5연구실 공사(수련시설)

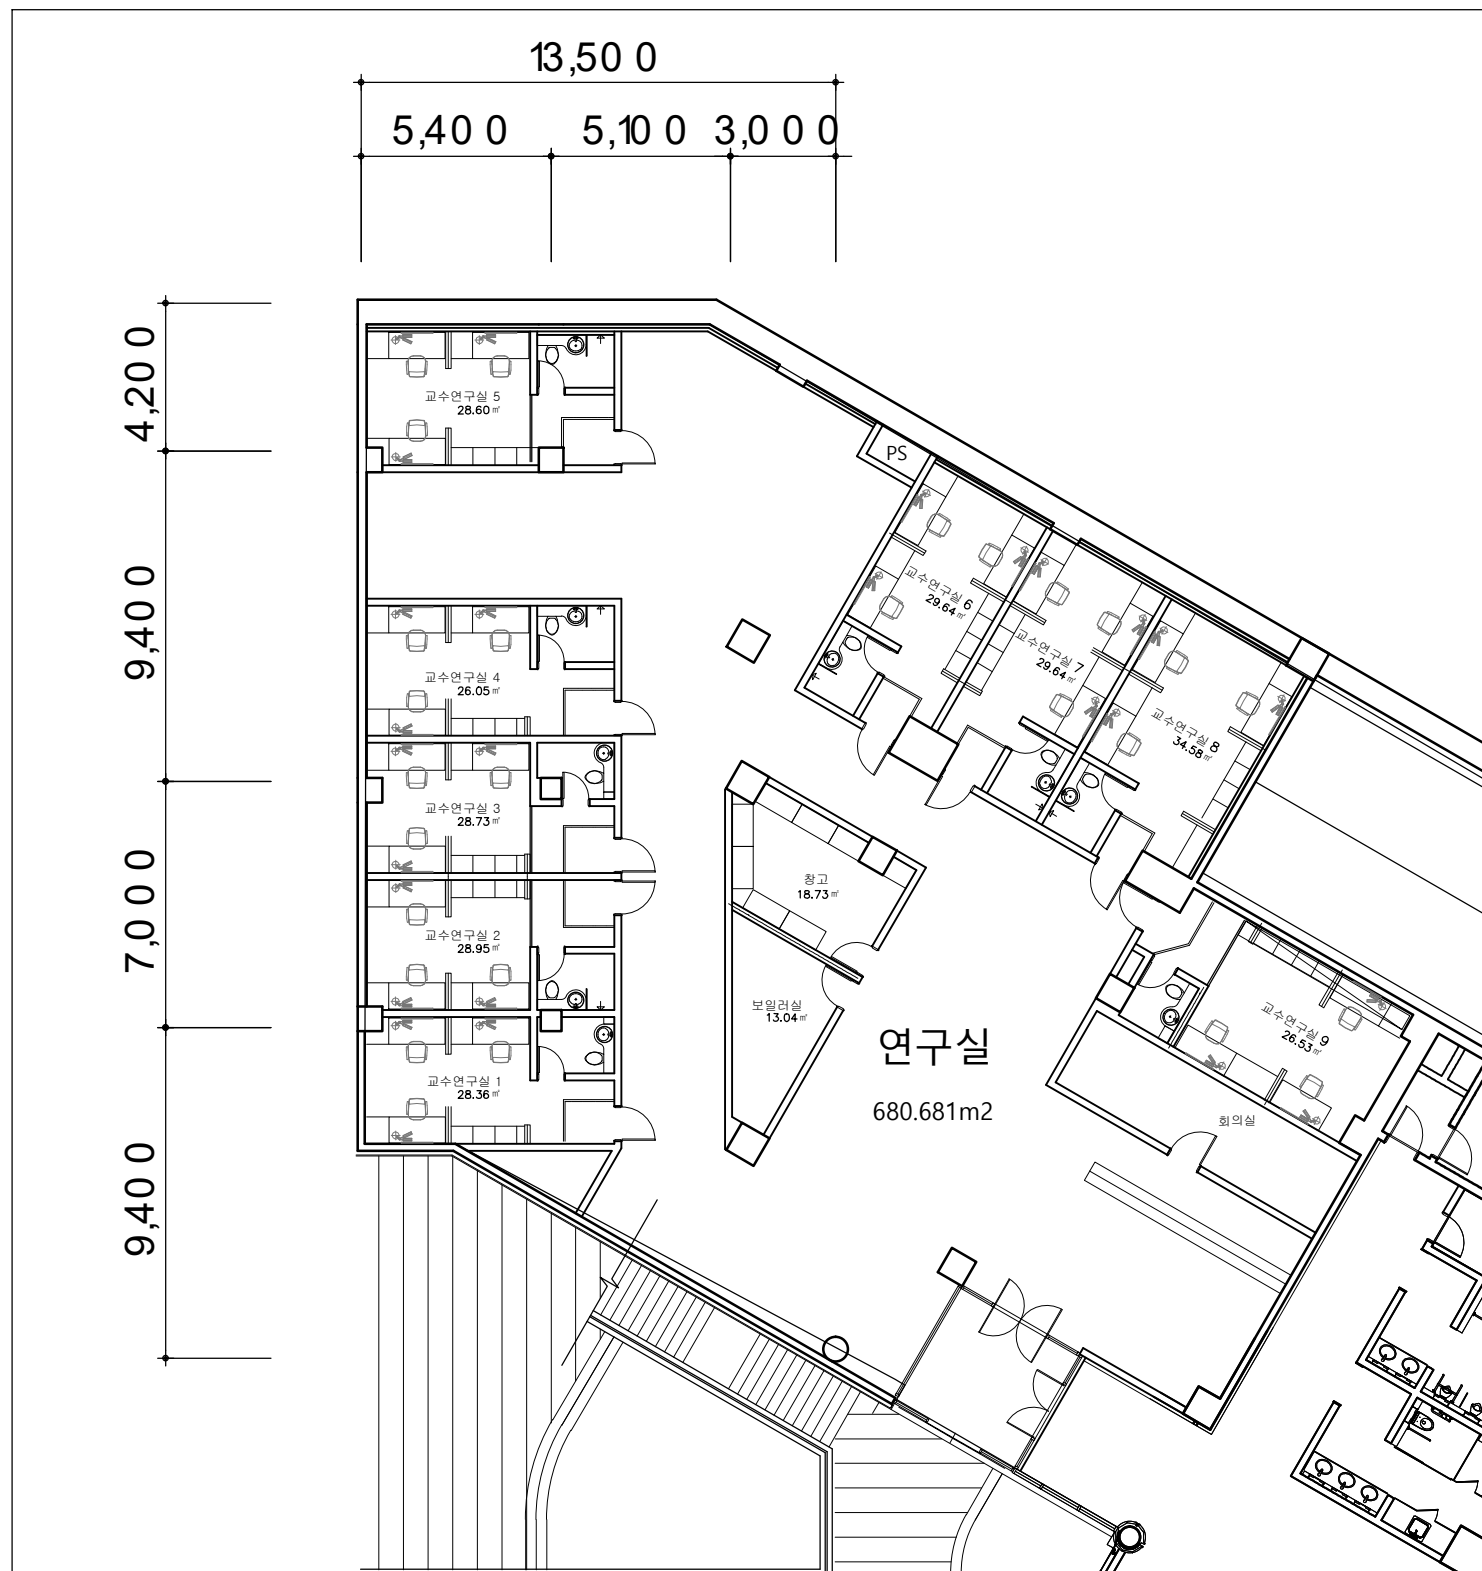
변경전

변경후

1. 학습실 사이 경량벽체는 기존천장 하부까지(차음2PY+차음시트)
2. 목문으로 개방폭900으로 시공한다.(번호키,도어체크포함)
3. 유리자동문(가마찌도어,T-12MM,상부+측면센서)
4. 기존천장유지(공실천장철거), 기본벽,천장면 도장
* 마감고 H-3.2M
